TRANS/WP.29/963
23 janvier 2004

**RECTIFICATIF 1 AU COMPLÉMENT 15 A LA SÉRIE 04
D'AMENDEMENTS AU RÈGLEMENT No 16**

(Ceintures de sécurité)

Figure 1 – Dimensions de l'enveloppe ISO/F3 pour un dispositif de retenue pour jeunes enfants, orienté vers l'avant et de hauteur normale (720 mm) – SYSTÈME ISOFIX classe A

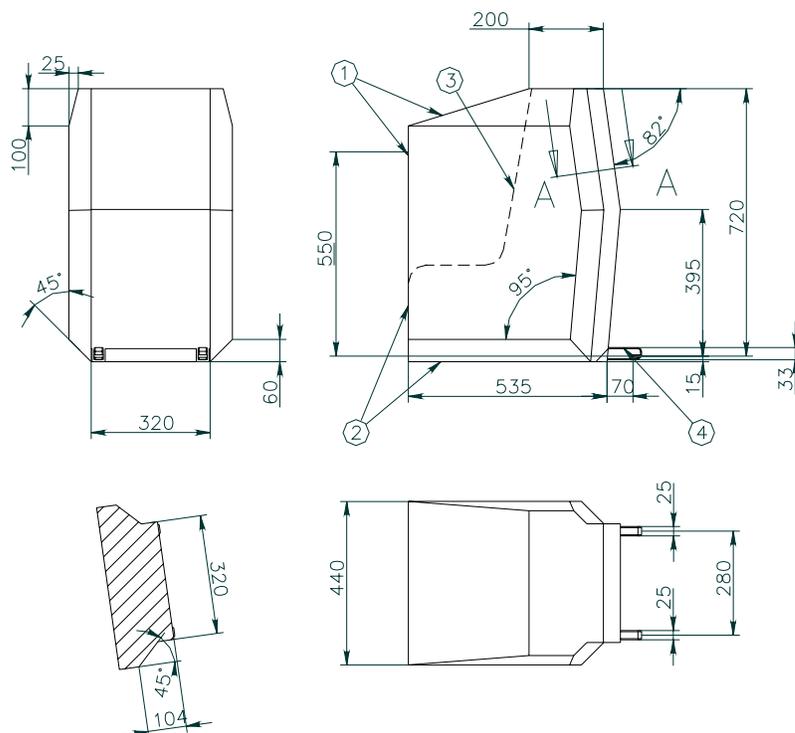
Paragraphe 4.1 et 4.2, modifier comme suit:

"4.1 Enveloppe de dispositif de retenue pour jeunes enfants, orienté vers l'avant et de hauteur normale

Figure 2 – Dimensions de l'enveloppe ISO/F2 pour un dispositif de retenue pour jeunes enfants, orienté vers l'avant et de hauteur réduite (650 mm) – SYSTÈME ISOFIX classe B"

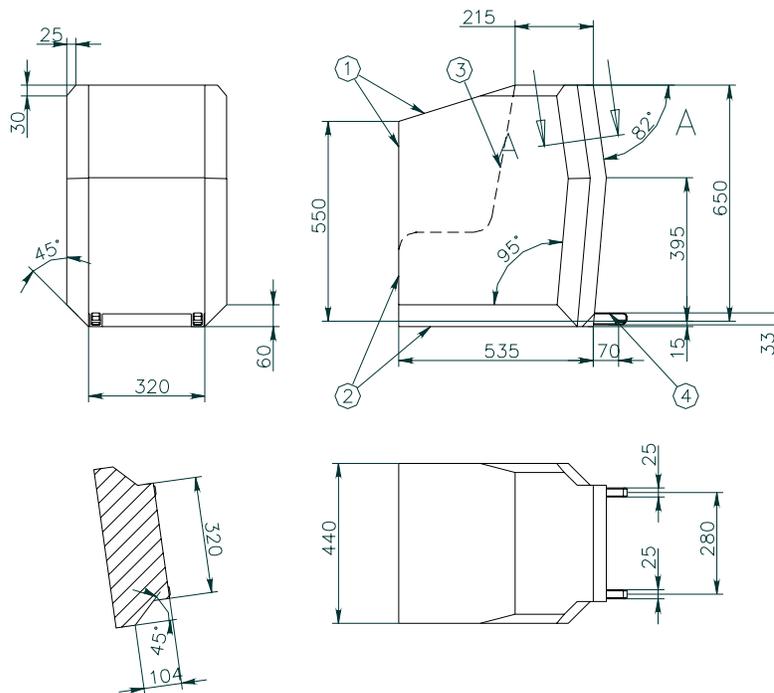
4.2 Enveloppe de dispositif de retenue pour jeunes enfants, orienté vers l'avant et de hauteur réduite

Figure 3 – Dimensions de l'enveloppe ISO/F2X pour un dispositif de retenue pour jeunes enfants, orienté vers l'avant, de hauteur réduite (650 mm) et à face arrière de deuxième version – SYSTÈME ISOFIX classe B1"

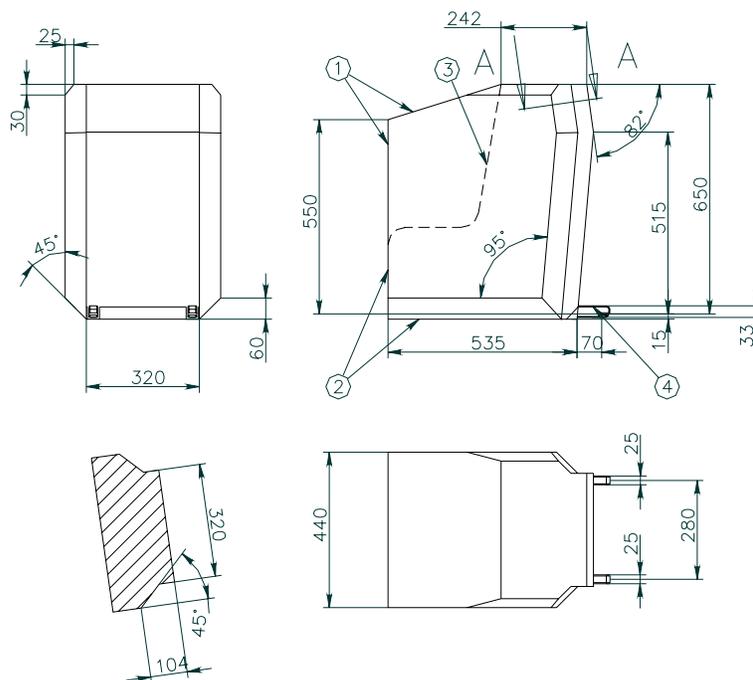
Ajouter un nouveau paragraphe 4.3, ainsi conçu:

"4.3 Enveloppe de dispositif de retenue pour jeunes enfants, orienté vers l'avant, de hauteur réduite et à face arrière de deuxième version

Figure 4 – Dimensions de l'enveloppe ISO/R3 pour un dispositif de retenue pour jeunes enfants, orienté vers l'arrière et de dimensions normales – SYSTÈME ISOFIX classe C

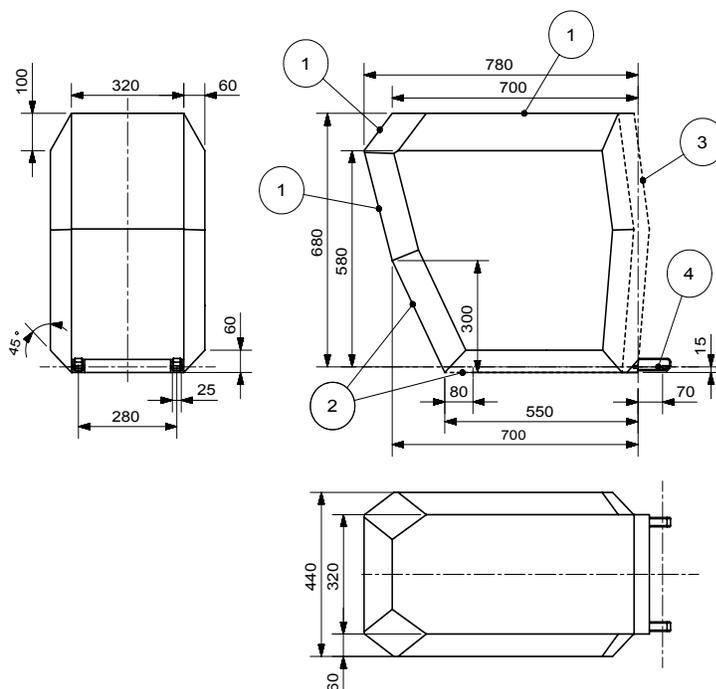
Les paragraphes 4.3 à 4.6 deviennent les paragraphes 4.4 à 4.7, et ils sont modifiés comme suit:

"4.4 Enveloppe de dispositif de retenue pour jeunes enfants, orienté vers l'arrière et de dimensions normales

Figure 5 – Dimensions de l'enveloppe ISO/R2 pour un dispositif de retenue pour jeunes enfants, orienté vers l'arrière et de dimensions réduites – SYSTÈME ISOFIX classe D

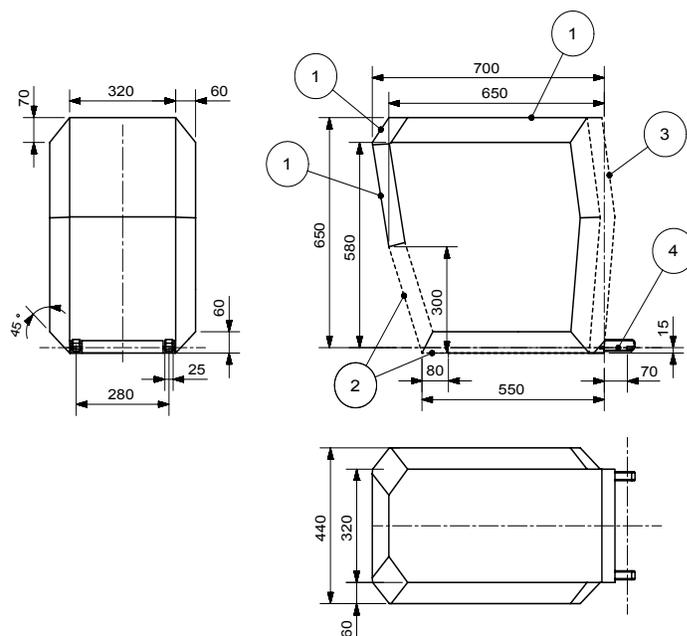
4.5 Enveloppe de dispositif de retenue pour jeunes enfants, orienté vers l'arrière et de dimensions réduites

Figure 6 – Dimensions de l'enveloppe ISO/R1 pour un dispositif de retenue pour bébés, orienté vers l'arrière – SYSTÈME ISOFIX classe E

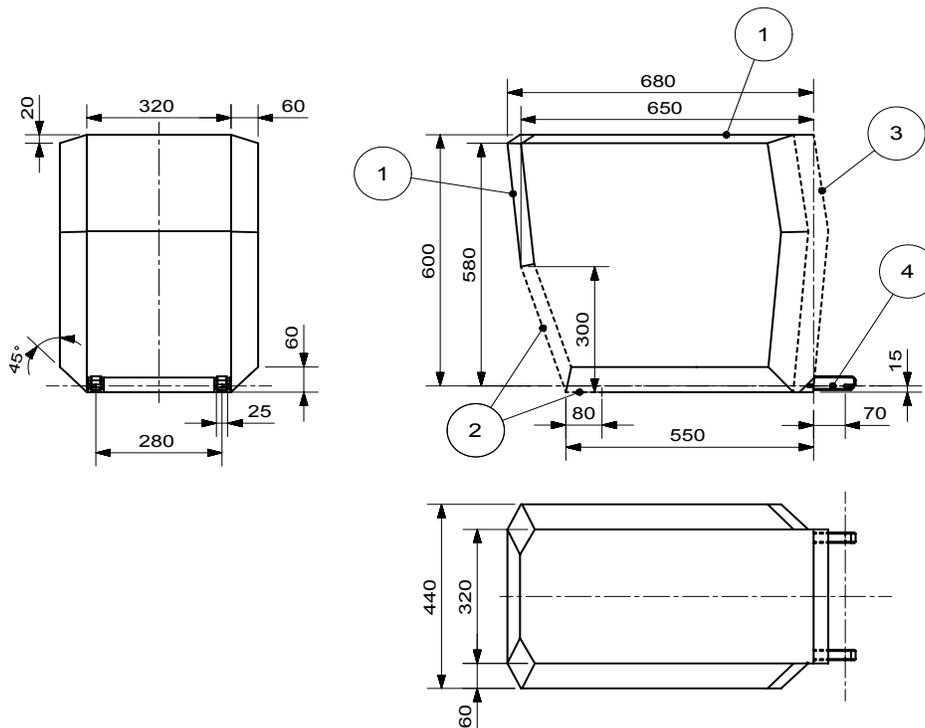
4.6 Enveloppe de dispositif de retenue pour bébés, orienté vers l'arrière

Figure 7 – Dimensions de l'enveloppe ISO/L1 pour un dispositif de retenue pour enfants, orienté vers le côté – SYSTÈME ISOFIX classe F ou dimension ISO/L2 pour un dispositif symétrique – SYSTÈME ISOFIX classe G"

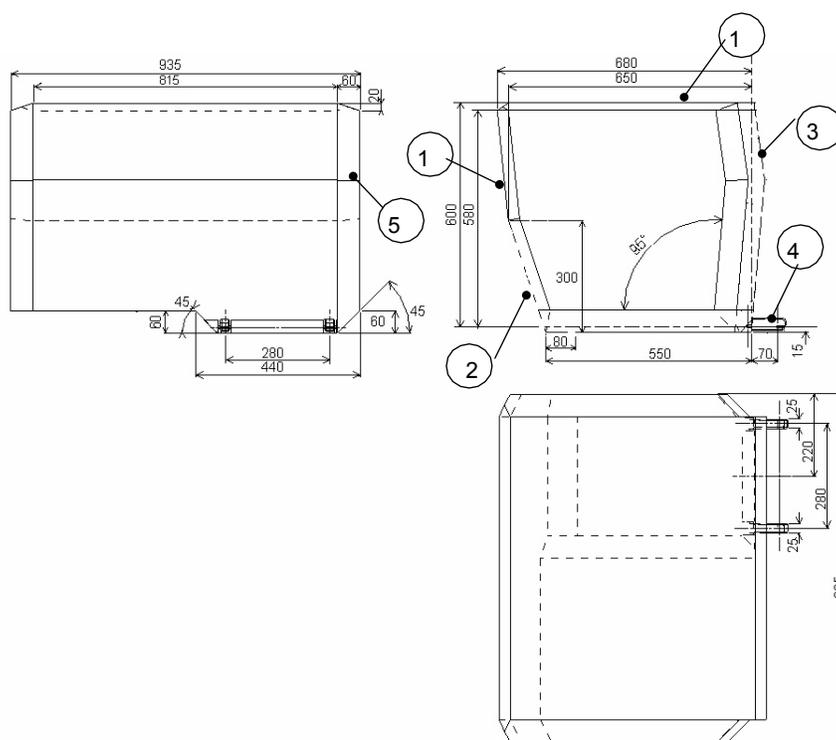
4.7 Enveloppe de dispositif de retenue pour enfants, orienté vers le côté
